静岡県中央新幹線環境保全連絡会議
第14回生物多様性部会専門部会

2024年11月1日

静岡県

本日の対話内容

1 高標高部の湧水と地下水のつながり

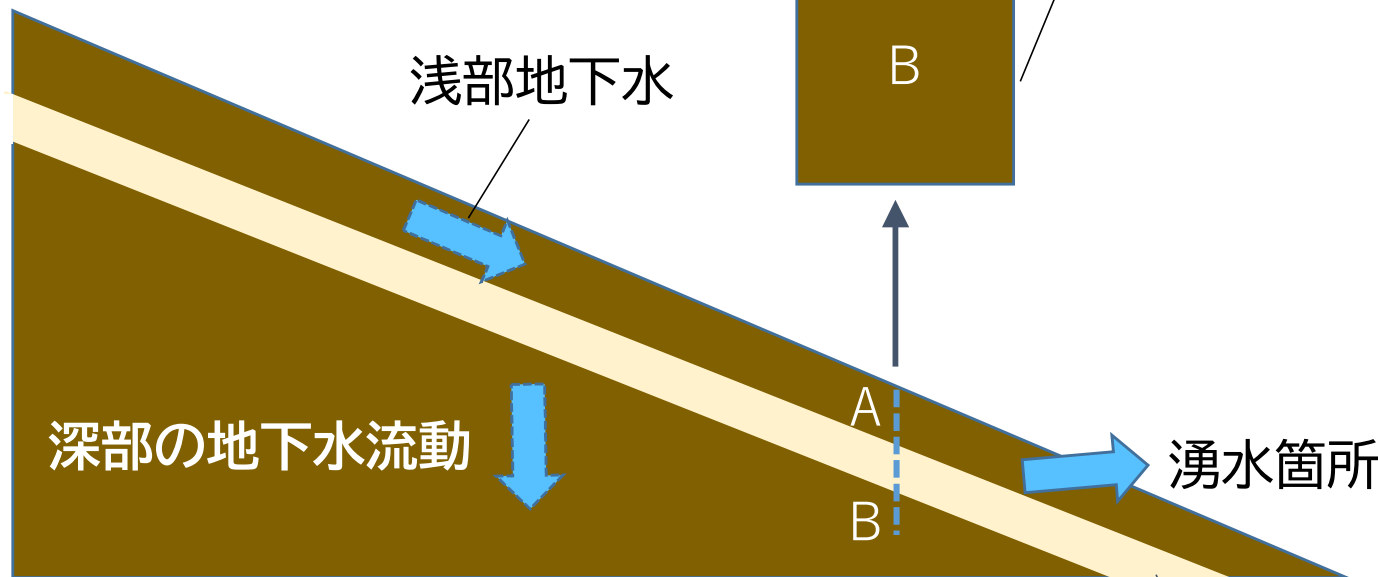
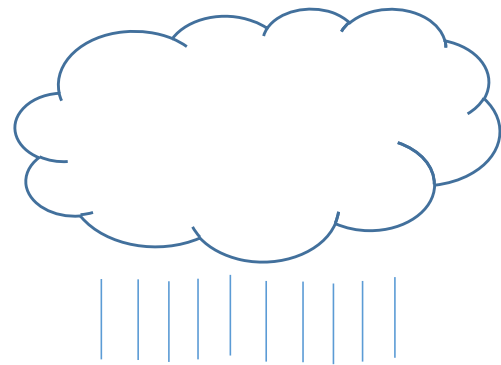
- ・千枚小屋付近には、1年中枯れない湧水(小屋南側の湧水)があり、周辺には湿った環境に生育する植物群落が存在する。仮に、この湧水が深部の地下水とつながっていると、トンネル掘削に伴う地下水位低下による影響が懸念される。
- ・国有識者会議では、この湧水は、地表面付近で局所的に流動している地下水であるとされているが、増澤委員から、「この湧水について、より具体的で科学的な説明を求める」意見があった。
- ・この意見を受け、丸井委員から「地上から1m程度のところに、難透水層となる粘土層があると思われ、この層の上下の間隙水圧・空気圧の測定等の調査を行うことで、湧水と深部の地下水の関係がわかる可能性がある」との提案があった。
- ・この湧水の供給経路について、地形・地質等の現地調査に基づき、具体的に説明いただきたい。

「局所的に流動している地下水であると考えられます」という点については、もっと地形学的な要因をもとに具体的で科学的な説明が必要だと思う。

3 大井川本流の水質・水温の変化による底生生物等への影響

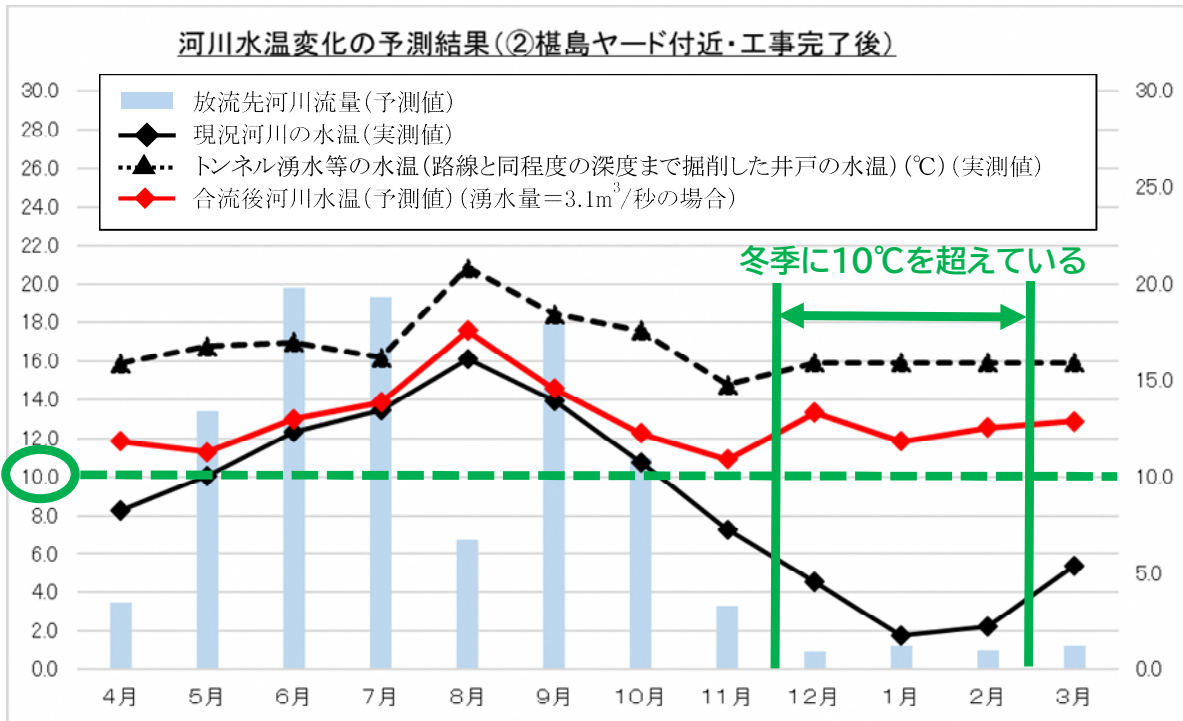
- ・国有識者会議では、「冬季の河川水温が10℃近くになってしまうと、水生昆虫類や無脊椎動物に対する影響が懸念※される」旨が指摘された。しかし、トンネル湧水の放流による河川水温の変化に伴う底生生物等への影響が評価されていない。
- ※大井川に生息するカワゲラ等は、水温が上がることで、本来の時期より早期に羽化するおそれがある。一方、外気温は低いので、生存や繁殖等に影響が生じる可能性がある。
- ・また、国有識者会議での河川水温の予測には以下の点で問題がある。
 - ①JR東海は、トンネル湧水温として、西俣付近深井戸(深度400m)の月1回の実測値の年平均値(17.2℃)を用いて予測。その結果、冬期(12月～2月)に水温が10℃を超え、底生生物に対する影響が懸念される。
 - ②一方、山梨県内のボーリング湧水温(深度800m)は20.2～25.1℃であり、予測に用いたトンネル湧水温を超えている。更に、本県内の南アルプストンネルの最大深度は1,400mであり、湧水温が高くなると見込まれる。
- ・このため、予測の前提であるトンネル湧水温を見直していただきたい。
- ・見直したトンネル湧水温を基に、河川水温を予測し、最大限に低減措置を実施した場合の底生生物等への影響(範囲等)を予測・評価していただきたい。
- ・その上で、生物への影響が懸念されない、安全な管理基準値(河川放流口)の設定を検討していただきたい。

2023.12 リニア中央新幹線静岡工区 有識者会議 JR東海資料を基に県作成

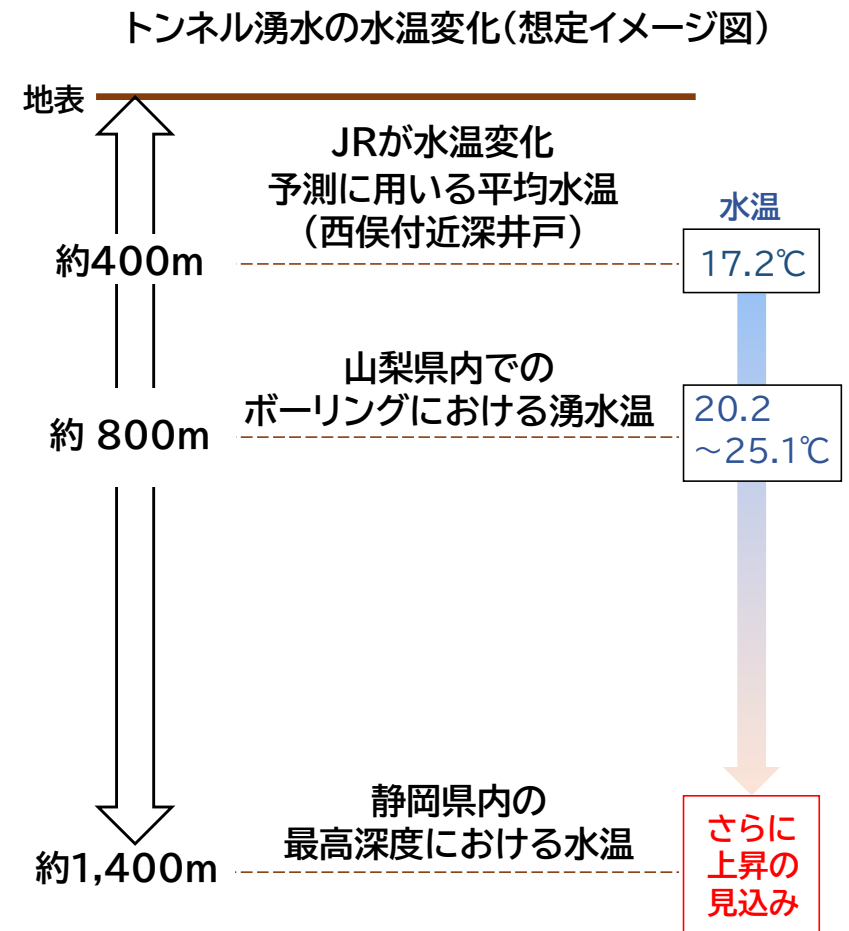
冬季の河川水温が10℃近くになってしまうと、底生生物等に対する影響が懸念される。

現在予測に用いている水温は17.2℃であるが、本県内の南アルプストンネルの最大深度は1,400mであり、湧水温が高くなると見込まれる。

冬季に10℃を超えている

3 沢の水生生物等への影響

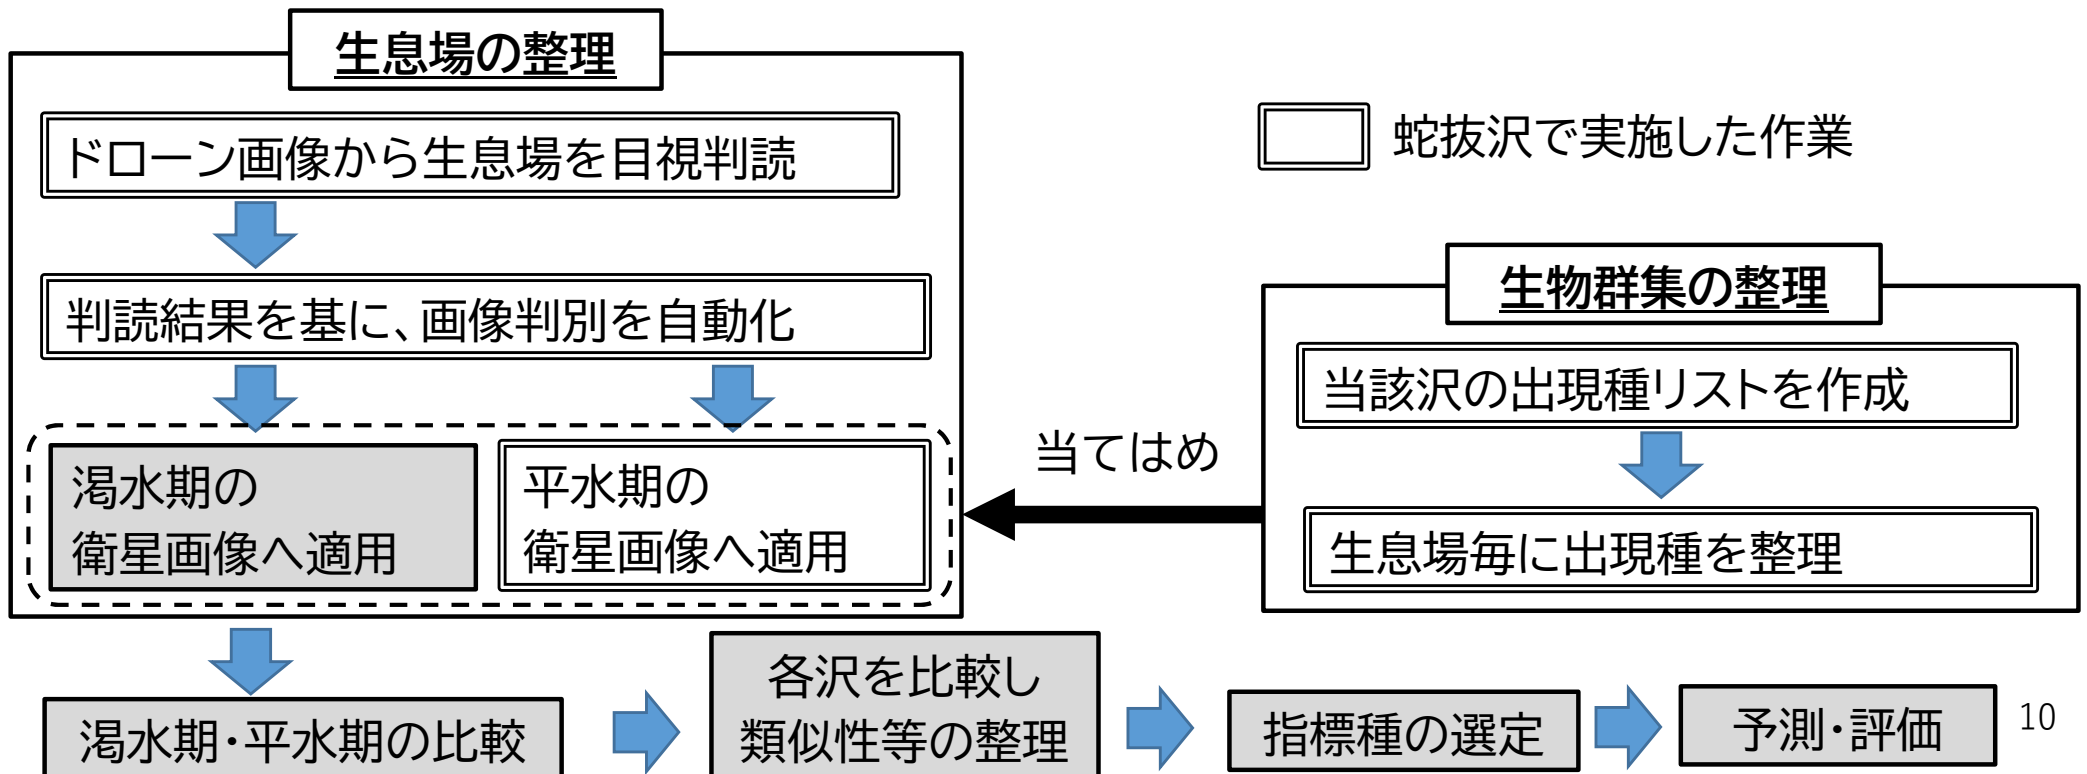
・第12回生物多様性専門部会において、次の内容を合意している。

○景観に基づく生息場評価法により、現在あるデータで予測・評価を実施する。
沢の上流域調査等の結果が追加されれば、予測・評価を更新する。

・今回、JR東海が、蛇抜沢の生息場や生物群集の整理・当てはめを行った。

・この方法を他の沢に展開するため、蛇抜沢の成果を確認する。
